**Verslag huishoudelijke elektrische installatie op laagspanning en zeer lage spanning****Algemeen:**

Referentie: 012-20260709-05	Datum controle: 09/07/2026
Keurder: 012

Eigenaar:		EAN-code:	541448820052121898
Adres installatie:	Singel 18, 2150 - Antwerpen	Nummer teller(s):	1LGZ0470628500
		Distributienetbeheerder installatie:	Fluvius
Datum uitvoering installatie:	☐ Vóór 01/10/1981 ☒ Tussen 01/10/1981 en 01/06/2020 ☐ Vanaf 01/06/2020		
Type:	☒ Wooneenheid ☐ Niet-huishoudelijk ☐ PV ☐ Batterij ☐ Laadpaal

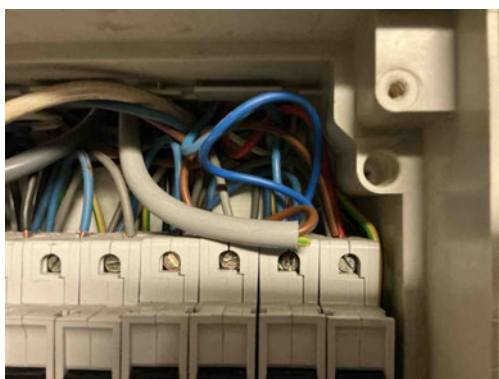
T21 - Het elektrisch materieel is niet geplaatst volgens de voorschriften van de fabrikant/ regels van goed vakmanschap . (Boek 1: 1.4.1.3)
Opmerking: Oa vijzen niet afgedekt bord 2, geleiders niet afgedekt bord 1

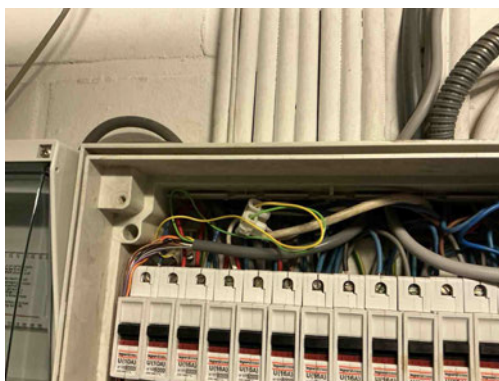
C35 - Er zijn doorverbindingen gemaakt met lusterklemmen; er kon niet aangetoond worden dat deze klemmen geschikt zijn voor de aanwezige spanning, stroom en draadsectie en dat ze "CE" zijn (Boek 1: 1.4.2.1.).

Opmerking: Oa bord 1

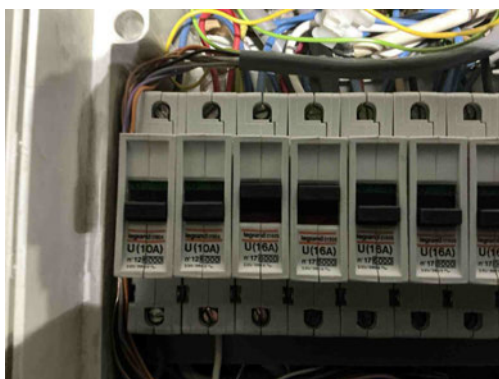
C35 - Er zijn doorverbindingen gemaakt met lusterklemmen; er kon niet aangetoond worden dat deze klemmen geschikt zijn voor de aanwezige spanning, stroom en draadsectie en dat ze "CE" zijn (Boek 1: 1.4.2.1.).

Opmerking: Oa bord 1

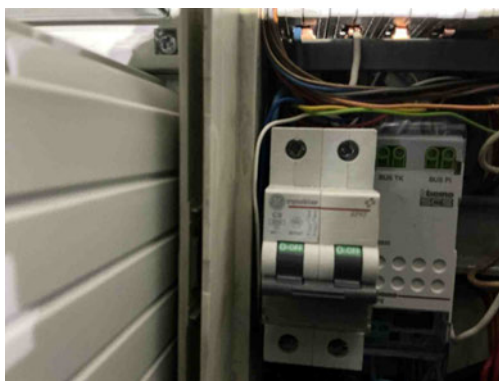
I01 - De waarde van de isolatieweerstand per kring dient tenminste 0,50 Mohm (1000 x Utest) te zijn (Boek 1: 6.4.5.1).

Opmerking: Oa automaat 6A EN bovenste rij 3,4

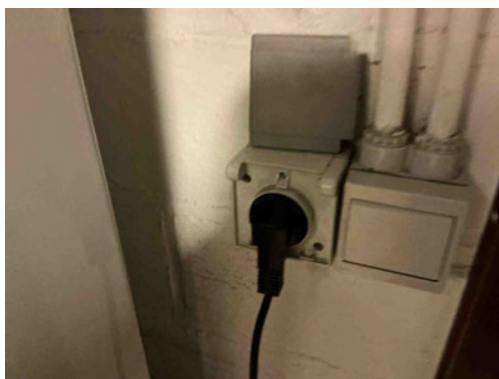
I01 - De waarde van de isolatieweerstand per kring dient tenminste 0,50 Mohm ($1000 \times U_{test}$) te zijn (Boek 1: 6.4.5.1).
Opmerking: Oa automaat 6A EN bovenste rij 3,4

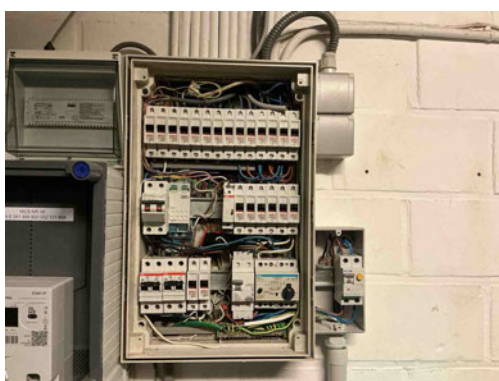
C21 - Het gebruik van geleiders van het type VOB, zonder bijkomende afscherming is niet toegestaan (Boek 1: 5.2.9.6).
Opmerking: Oa cv,garage
